1.1 ความเป็นมาของโครงการ

โครงการโรงไฟฟ้าหินกอง (ต่อไปนี้จะเรียกว่า “โครงการ”) ของบริษัท หินกองเพาเวอร์ จำกัด (ต่อไปนี้จะเรียกว่า “บริษัท”) ตั้งอยู่ที่หมู่ที่ 5 ตำบลหินกอง อำเภอเมืองราชบุรี จังหวัดราชบุรี เป็นโรงไฟฟ้าพลังความร้อนร่วม ซึ่งใช้ก๊าซธรรมชาติเป็นเชื้อเพลิงหลักและในกรณีฉุกเฉินใช้น้ำมันดีเซลเป็นเชื้อเพลิงเสริม มีกำลังการผลิตติดตั้งสูงสุด (Installed Capacity) 1,540 เมกะวัตต์ กำลังผลิตไฟฟ้าสูงสุด (Gross capacity) 1,520 เมกะวัตต์ และกำลังผลิตสุทธิ (Net capacity) 1,400 เมกะวัตต์ ซึ่งเป็นปริมาณไฟฟ้าที่จ่ายเข้าระบบโครงข่ายของการไฟฟ้าฝ่ายผลิตแห่งประเทศไทย (กฟผ.) ตามสัญญาซื้อขายไฟฟ้า โดยบริษัทฯ ได้นำเสนอรายงานการประเมินผลกระทบสิ่งแวดล้อมโครงการโรงไฟฟ้าหินกองต่อสำนักงานนโยบายและแผนทรัพยากรธรรมชาติและสิ่งแวดล้อม (สผ.) และได้รับการพิจารณาเห็นชอบจากคณะกรรมการผู้ชำนาญการพิจารณารายงานการวิเคราะห์ผลกระทบสิ่งแวดล้อม ตามหนังสือเลขที่ ทส 1010.7/9896 ลงวันที่ 29 กรกฎาคม พ.ศ. 2563 แสดงดัง**ภาคผนวก 1-1** ต่อมาโครงการได้ขอเปลี่ยนแปลงรายละเอียดโครงการในรายงานการประเมินผลกระทบสิ่งแวดล้อม โดยมีรายละเอียดความเป็นมาของการจัดทำรายงานฯ ที่เกี่ยวข้อง 3 ครั้ง ดังนี้

สำหรับการเปลี่ยนแปลงครั้งนี้ โครงการมีความประสงค์ที่จะก่อสร้างอาคารเก็บของเสีย (Waste Storage Building) ภายในขอบเขตโครงการ พร้อมทั้งปรับปร

รูปที่ 2.1-5 ตำแหน่งการย้าย Oil Separator ในผังการใช้ประโยชน์โครงการ

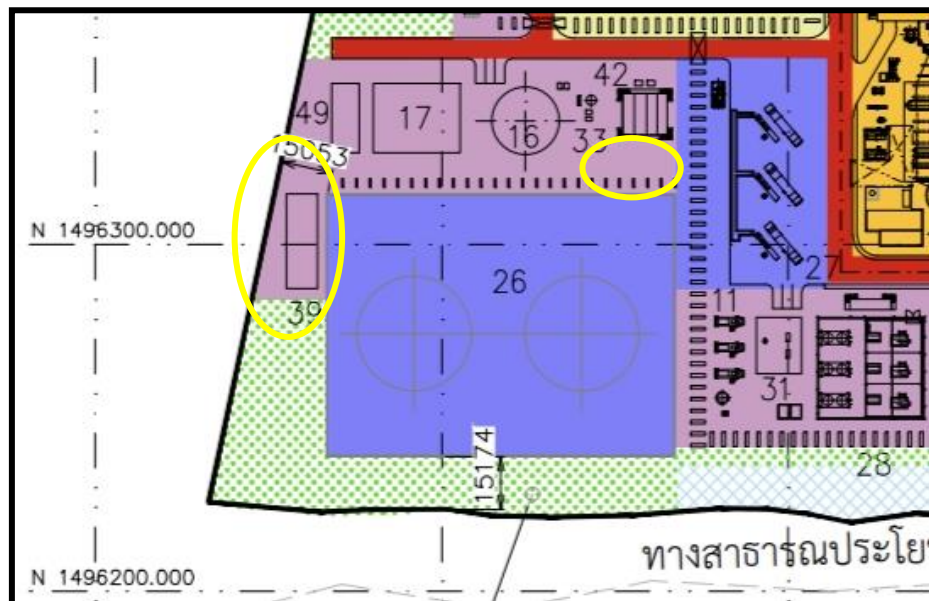
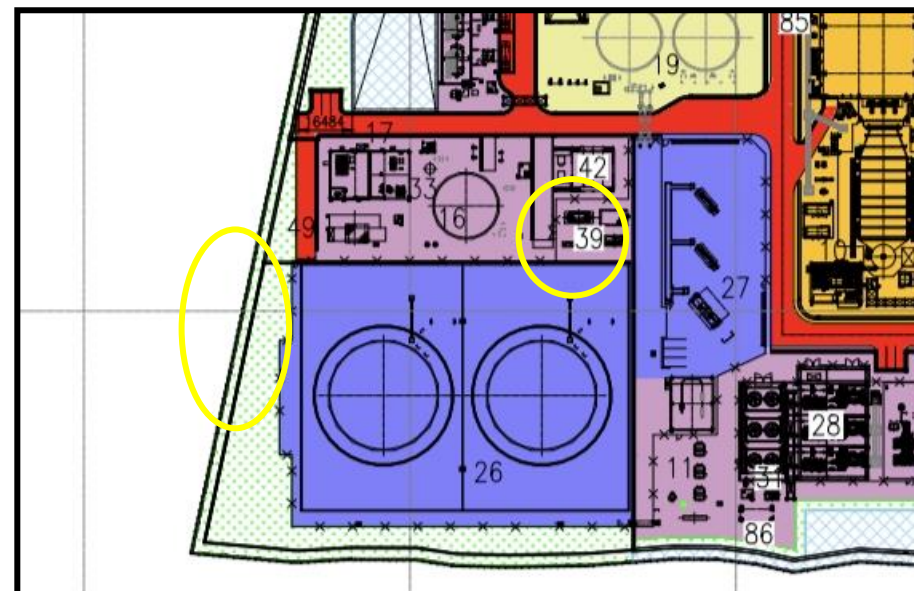
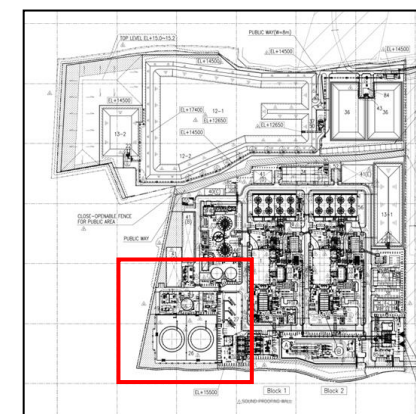
- ตำแหน่งที่ 39 Oil Separator ย้ายตำแหน่งจากทิศตะวันตกของ Fule Oil Storage tank ไปทางทิศเหนือของ Fule Oil Storage tank แสดงดังรูปที่ 2.1-5
- ตำแหน่งที่ 33 : PORTABLE WATER SYSTEM ขยับไปด้านทิศตะวันตกเฉียงเหนือของ SERVICE & FIRE WATER STORAGE TANK แสดงดังรูปที่ 2.1-6
- ตำแหน่งที่ 49 : Foam Skid มาด้านล่างของอาคาร F/F PUMP SKID แสดงดังรูปที่ 2.1-7

ตามรายงาน EIA	รายงานเปลี่ยนแปลง
- ตำแหน่งที่ 39 : Oil Separator	- พื้นที่สีเขียว
- จัดอยู่ในพื้นที่เสริมการผลิต (พื้นที่ว่าง รอคการพัฒนา)	- ตำแหน่งที่ 39 : Oil Separator

รูปที่ 2.1-6 ตำแหน่ง Portable Water System ในผังการใช้ประโยชน์โครงการ

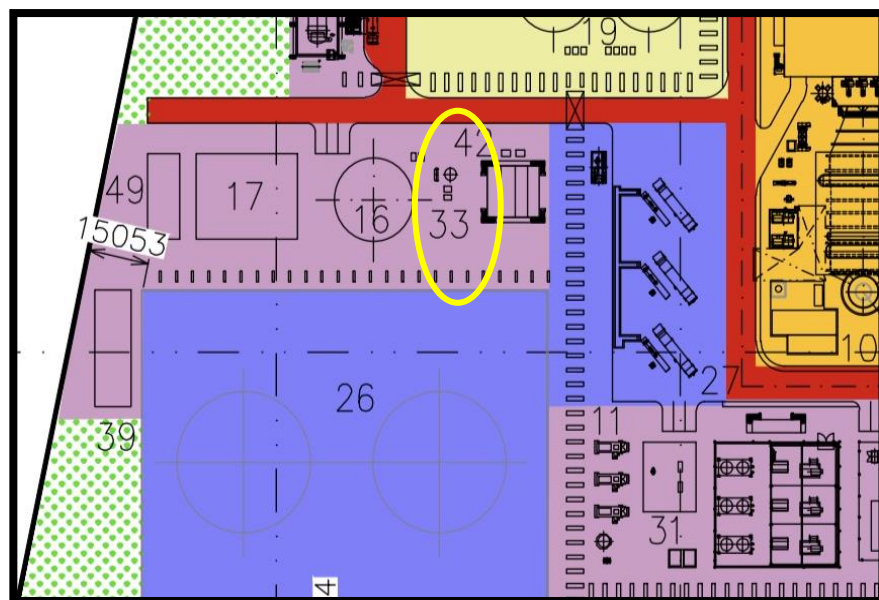
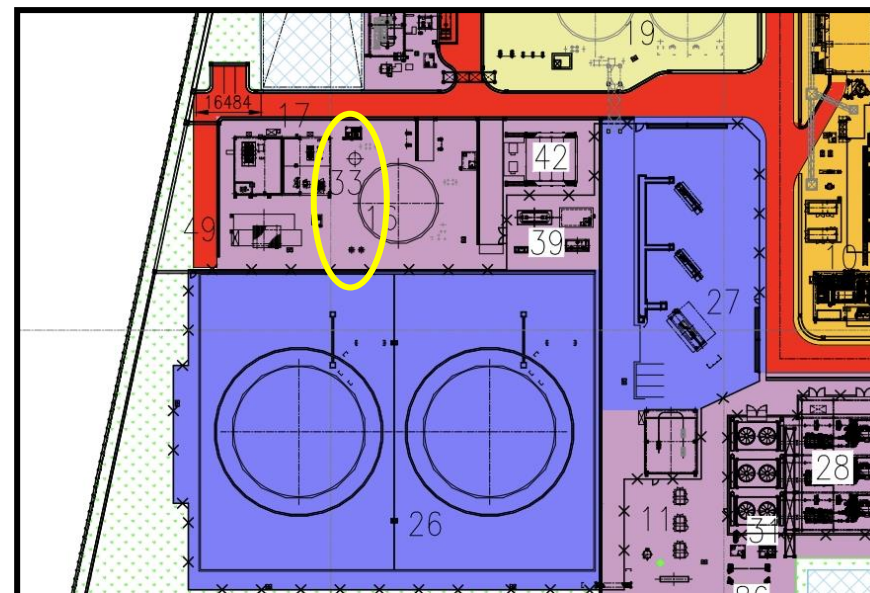
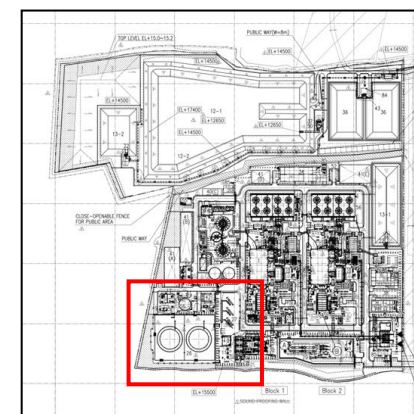
ตามรายงาน EIA	รายงานเปลี่ยนแปลง
- ตำแหน่งที่ 33 : PORTABLE WATER SYSTEM เดิมอยู่ ด้านทิศตะวันออกของ SERVICE & FIRE WATER STORAGE TANK	- ตำแหน่งที่ 33 : PORTABLE WATER SYSTEM ขยับไปด้านทิศตะวันตกเฉียงเหนือของ SERVICE & FIRE WATER STORAGE TANK

รูปที่ 2.1-7 ตำแหน่งการสลับพื้นที่ Foam Skid ในผังการใช้ประโยชน์โครงการ

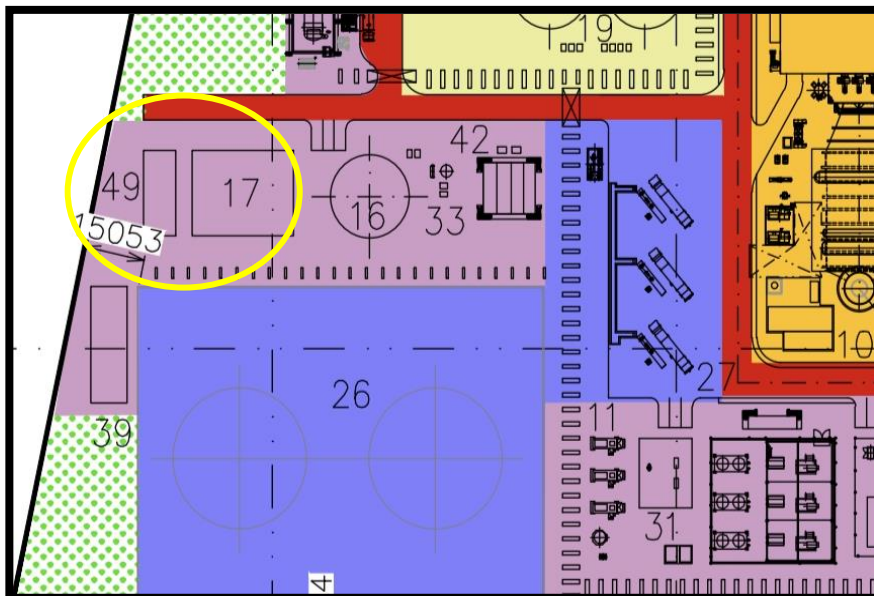
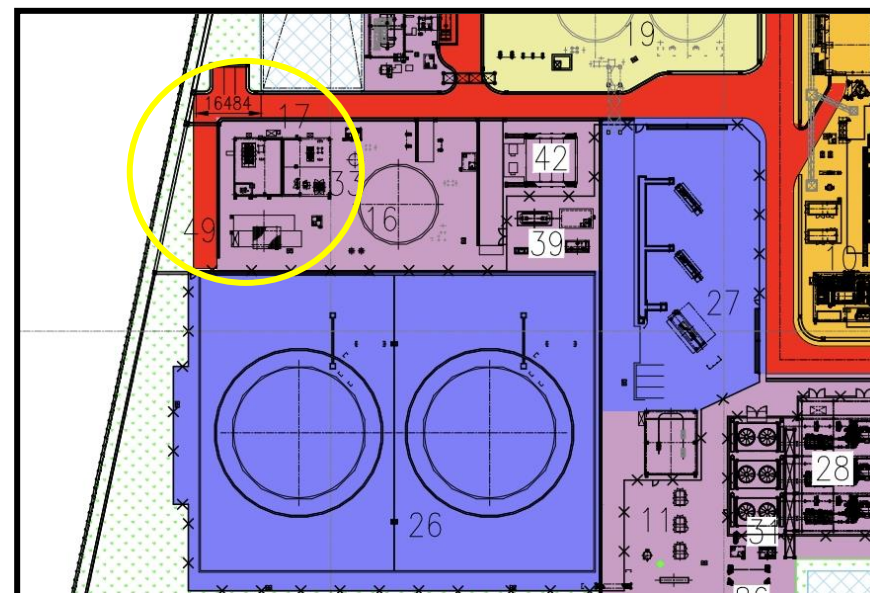
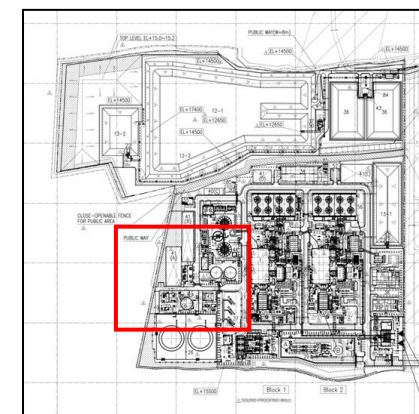
ตามรายงาน EIA	รายงานเปลี่ยนแปลง
- ตำแหน่งที่ 49 : FOAM SKID	- ตำแหน่งที่ 49 : FOAM SKID (ขยับมาด้านล่างของอาคาร F/F PUMP SKID)

รูปที่ 2.1-8 ตำแหน่งการเพิ่มเติมอาคาร Waste Storage Building และพื้นที่ Laydown Area For Maintenance ในผังการใช้ประโยชน์โครงการ

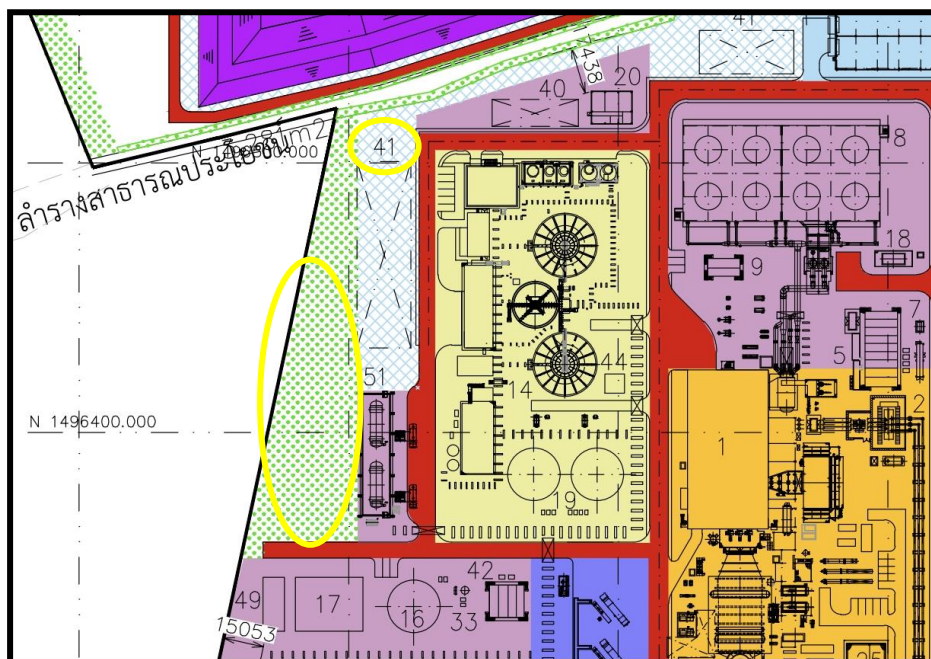
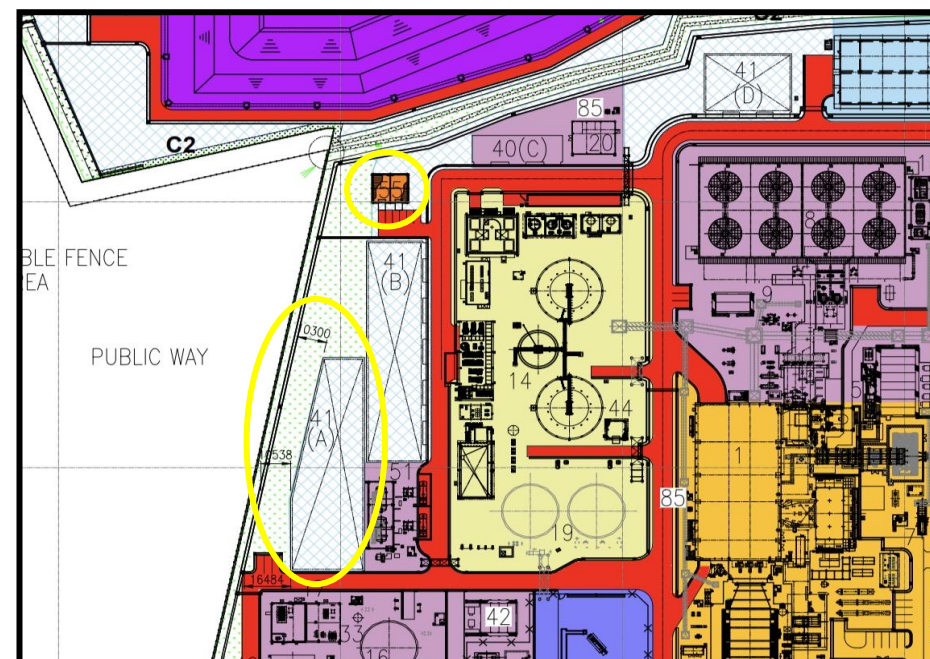
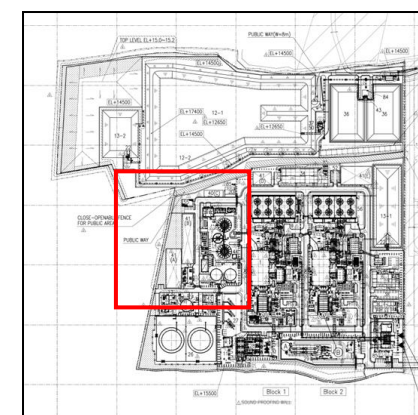
- จากรายงาน EIA เดิม บริเวณดังกล่าวเป็นพื้นที่ว่างรอการใช้ประโยชน์ ภายหลังการเปลี่ยนแปลง ได้เพิ่มเติม อาคารเก็บของเสีย ตำแหน่งที่ 55 : Waste Storage Building ขนาดพื้นที่ประมาณ 120 ตารางเมตร แสดงดังรูปที่ 2.1-8
- จากรายงาน EIA เดิม บริเวณดังกล่าวเป็นพื้นที่สีเขียว ภายหลังการเปลี่ยนแปลงโครงการได้จัดสรรแบ่งพื้นที่ไว้สำหรับเป็น พื้นที่จัดเตรียมสำหรับการซ่อมบำรุง (Laydown Area for Maintenance) ตำแหน่งที่ 41(A) โดยยังคงพื้นที่สีเขียวไว้ให้มีขนาดพื้นที่ไม่น้อยกว่ารายงาน EIA เดิม และมีสัดส่วนไม่น้อยกว่าร้อยละ 5 ของพื้นที่โครงการทั้งหมด แสดงดังรูปที่ 2.1-8

ตามรายงาน EIA	รายงานเปลี่ยนแปลง
- พื้นที่วางรอกการพัฒนา	- ตำแหน่งที่ 55 : Waste Storage Building
- พื้นที่สีเขียว	- ตำแหน่งที่ 41 (A) : Laydown Area For Maintenance

รูปที่ 2.1-9

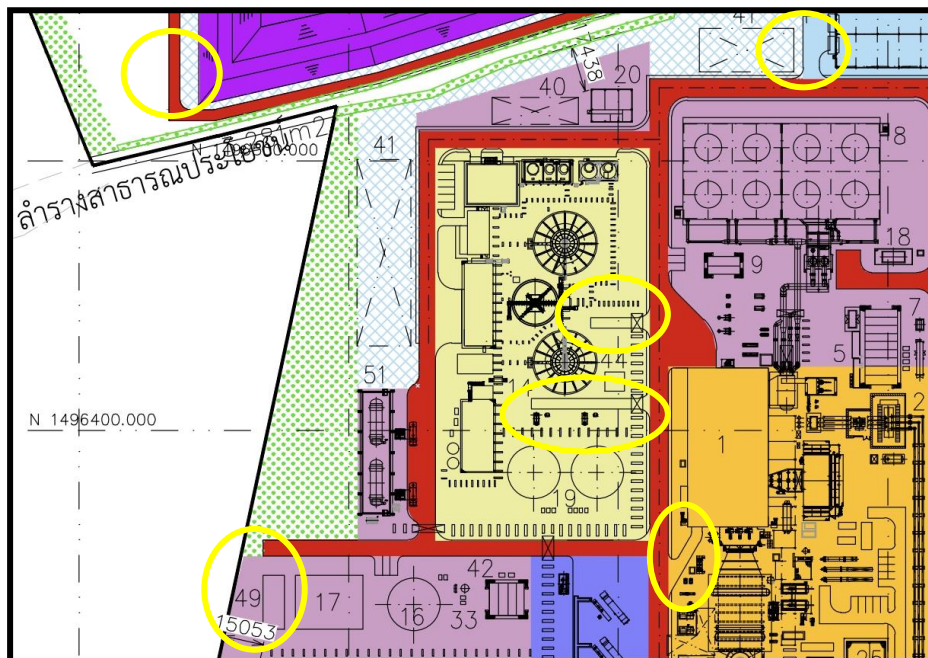
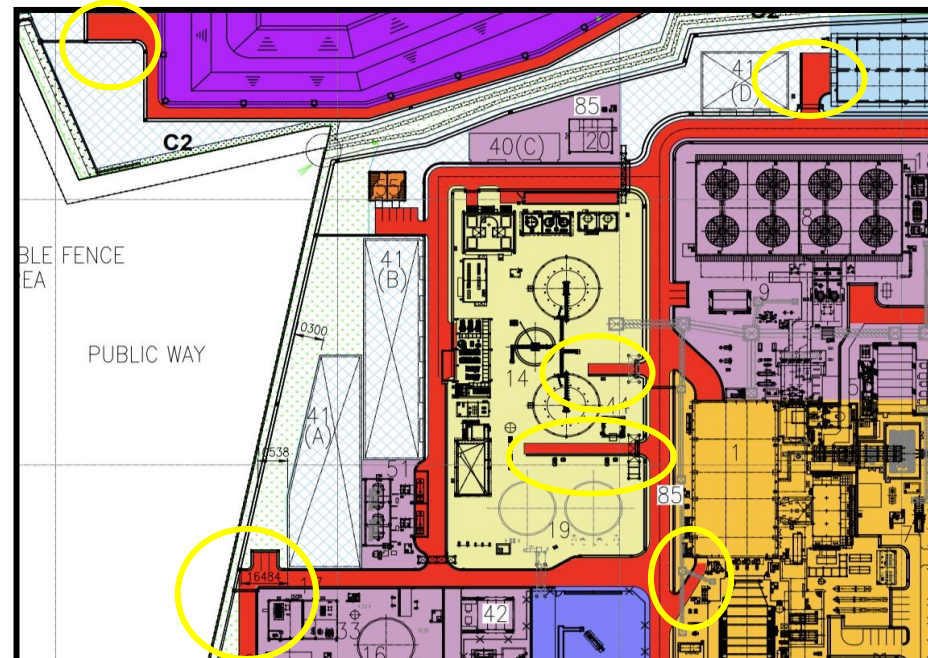
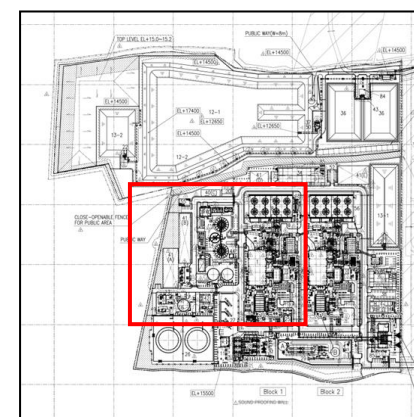
- ตำแหน่งที่ 41(E) : Laydown Area for Maintenance โดยปรับลดขนาดพื้นที่จัดเตรียมสำหรับการซ่อมบำรุง (Laydown Area for Maintenance) ตำแหน่งที่ 41(E) และเพิ่มความยาวของบ่อพักน้ำฝน (แสดงดังรูปที่ 2.1-4)
- เพิ่มเติมารายละเอียดถนนเข้า Fuel Oil Tank Foam, Water Treatment Tank และอาคาร Waste Storage Building รายละเอียดดังรูปที่ 2.1-9

ตามรายงาน EIA	รายงานเปลี่ยนแปลง
- ถนนเข้า Fuel Oil Tank Foam , Water Treatment Tank	- ถนนเข้า Fuel Oil Tank Foam , Water Treatment Tank (ปรับปรุงรายละเอียดในผังการใช้ประโยชน์ให้ถูกต้องตามจริง)

รูปที่ 2.2-4 แบบขยายพื้นที่สีเขียวและการปลูกต้นไม้ในบริเวณ Zone B1, B2 และ A2

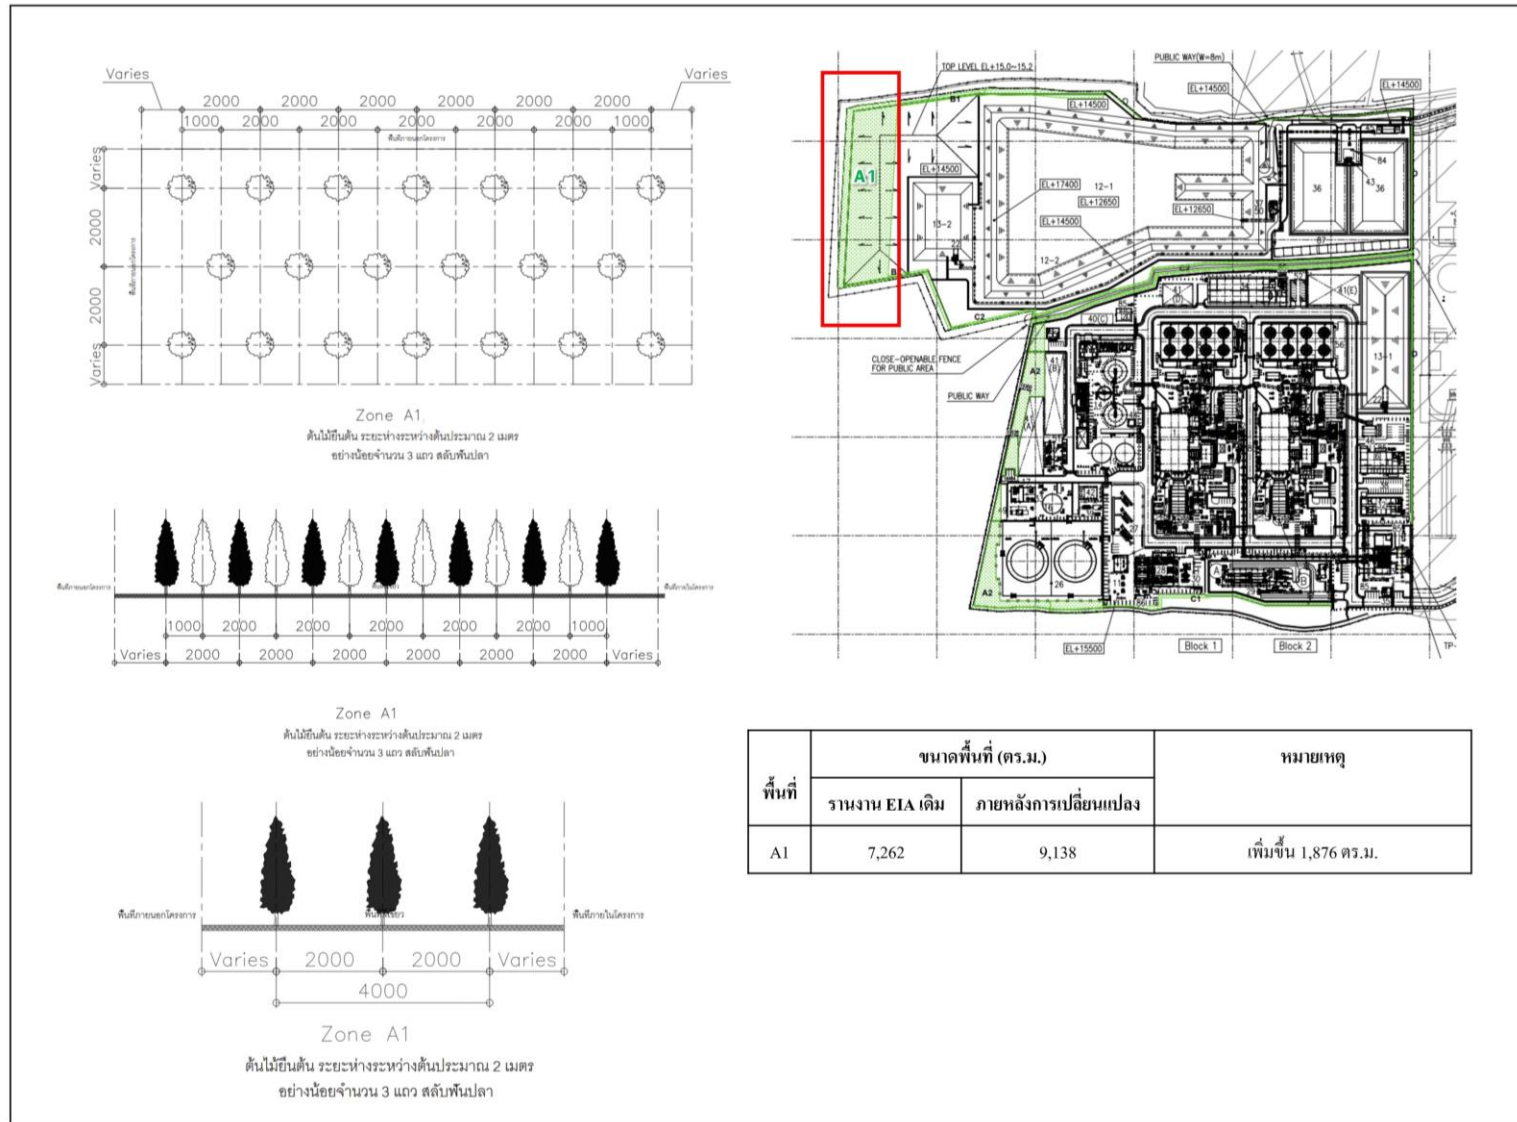
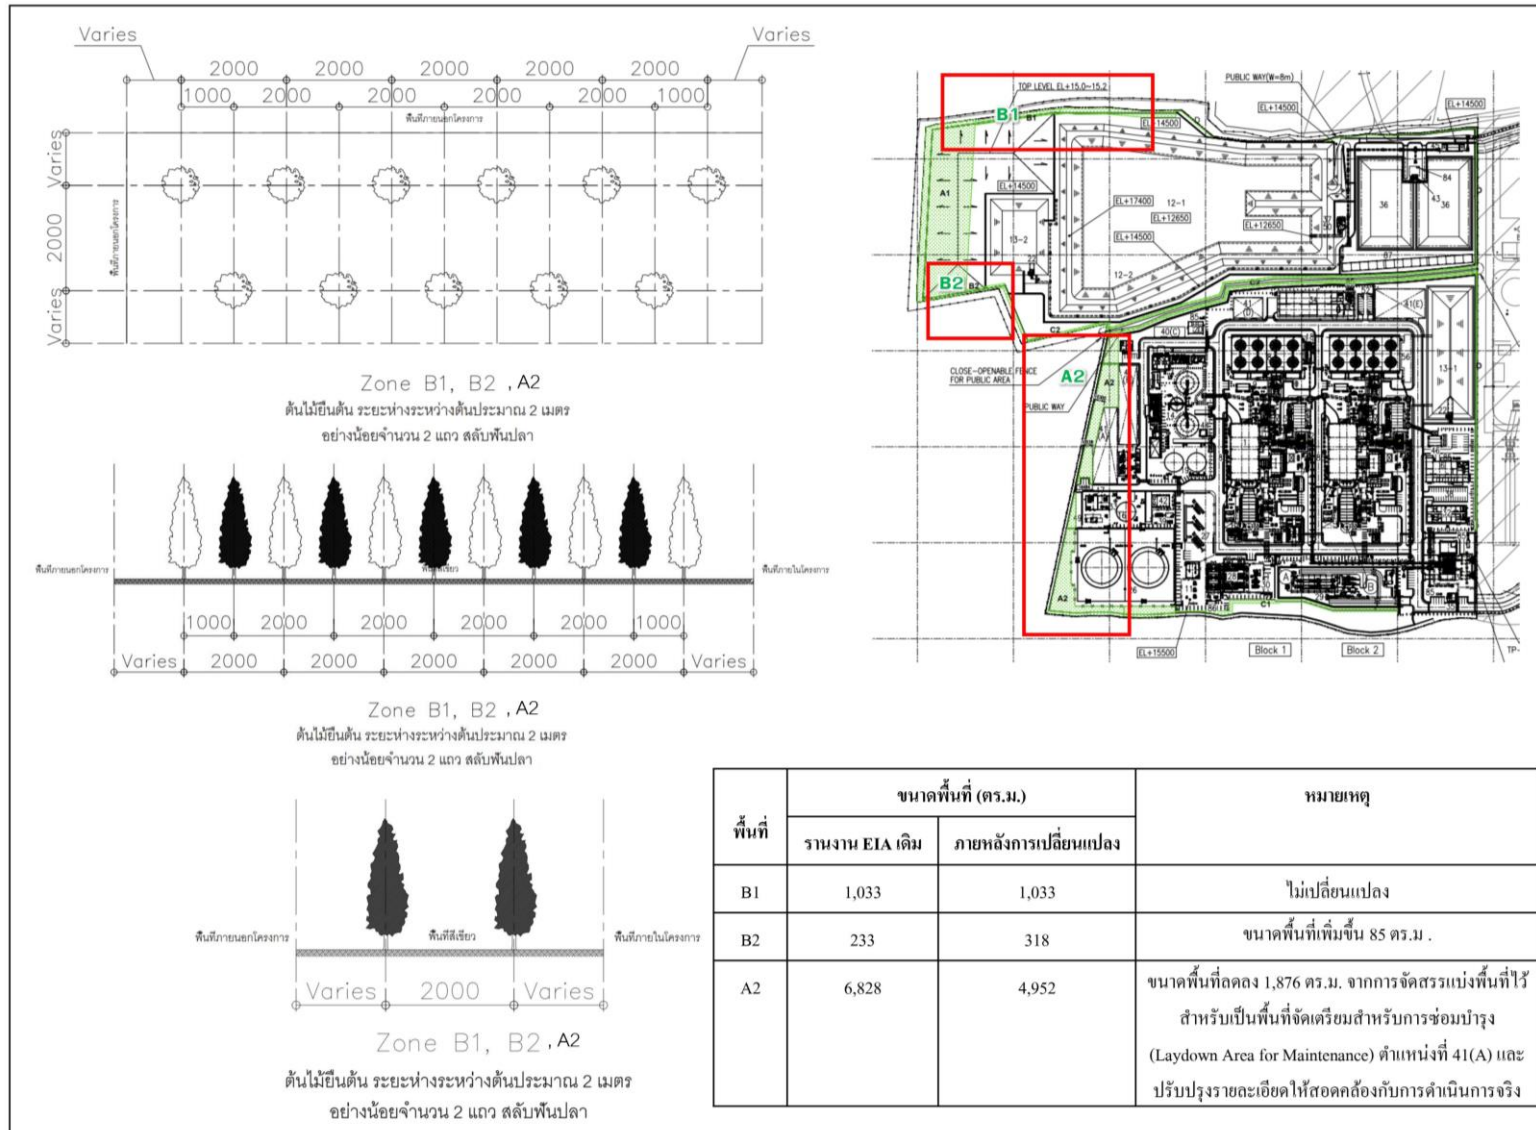
1. Zone A1 (บริเวณด้านทิศตะวันตก ใกล้บ่อเก็บน้ำดิบ) เดิมมี ขนาดพื้นที่ 7,262 ตารางเมตร (ด้านกว้างประมาณ 36.5 เมตร ด้านยาวประมาณ 200 เมตร) ให้มีไม้ยืนต้นระยะห่างระหว่างต้นประมาณ 2 เมตร อย่างน้อยจำนวน 3 แถวสลับฟันปลา
ภายหลังการเปลี่ยนแปลง มีขนาดพื้นที่ที่เพิ่มขึ้นเป็น **9,138 ตารางเมตร** (ด้านกว้างประมาณ 52 เมตร ด้านยาวประมาณ 183 เมตร) ให้มีไม้ยืนต้นระยะห่างระหว่างต้นประมาณ 2 เมตร อย่างน้อยจำนวน 3 แถวสลับฟันปลา (รายละเอียดดังรูปที่ 2.2-3)

2. Zone A2 เดิมมี ขนาดพื้นที่ 6,828 ตารางเมตร (ประกอบด้วย พื้นที่ทิศตะวันตกบริเวณถึงกักเก็บแอมโมเนียเหลว ด้านกว้างประมาณ 40 เมตร ด้านยาว 150 เมตร และพื้นที่ทิศใต้บริเวณถึงกักเก็บน้ำมันดีเซล ด้านกว้างประมาณ 65 เมตร ด้านยาว 124 เมตร) ให้มีไม้ยืนต้นระยะห่างระหว่างต้นประมาณ 2 เมตร อย่างน้อยจำนวน 2 แถวสลับฟันปลา
ภายหลังการเปลี่ยนแปลง มีขนาดพื้นที่ 4,952 ตารางเมตร (ลดลงจากเดิม 1,876 ตร.ม.) จากการจัดสรรแบ่งพื้นที่ไว้สำหรับเป็นพื้นที่จัดเตรียมสำหรับการซ่อมบำรุง (Laydown Area for Maintenance) ตำแหน่งที่ 41(A) และการปรับปรุงรายละเอียดให้สอดคล้องกับการดำเนินการจริง ซึ่งได้จำแนกพื้นที่สีเขียวในพื้นที่ A2 ได้ดังนี้

3. Zone B1 เดิมมีขนาดพื้นที่ 1,033 ตารางเมตร (ด้านกว้างประมาณ 3 เมตร ด้านยาวประมาณ 258 เมตร) ให้มีไม้ยืนต้นระยะห่างระหว่างต้นประมาณ 2 เมตร อย่างน้อยจำนวน 2 แถวสลับฟันปลา
ภายหลังการเปลี่ยนแปลง มีขนาดพื้นที่ 1,033 ตารางเมตร พื้นที่โดยรวมไม่เปลี่ยนแปลงจากเดิม (โดยปรับขนาดด้านกว้างเป็นประมาณ 3.69 เมตร ด้านยาวประมาณ 175 เมตร) ให้มีไม้ยืนต้นระยะห่างระหว่างต้นประมาณ 2 เมตร อย่างน้อยจำนวน 2 แถวสลับฟันปลา (รายละเอียดดังรูปที่ 2.2-4)
